淮安市淮安区漕运镇人民政府三堡污水处理厂项目

竣工环境保护自行验收意见

2023 年 4 月 27 日，淮安市淮安区漕运镇人民政府在漕运镇综合行政执法局组织召开三堡污水处理厂项目竣工环境保护验收会。由建设单位、验收监测单位及受邀请的三位专家形成验收组，通过审查验收报告、现场勘查、会议讨论，形成验收意见如下：

图 1 污水处理工艺流程图

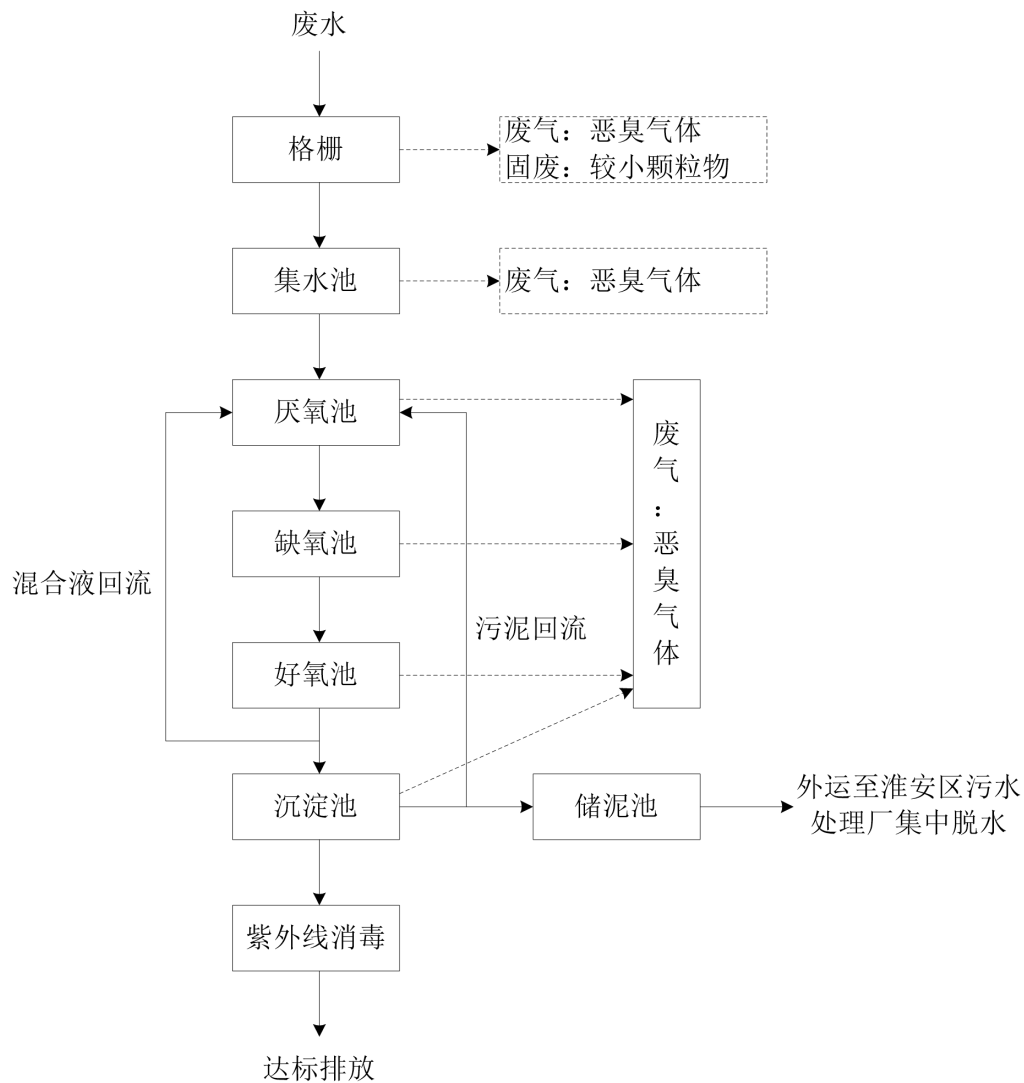
(1)原环评报告分析，污水处理工艺为格栅-集水池-预缺氧池-厌氧池-缺氧池-好氧池-二沉池-消毒池处理后排放；

实际生产中，污水处理工艺为格栅-集水池-厌氧池-缺氧池-好氧池-沉淀池-消毒池处理后排放。
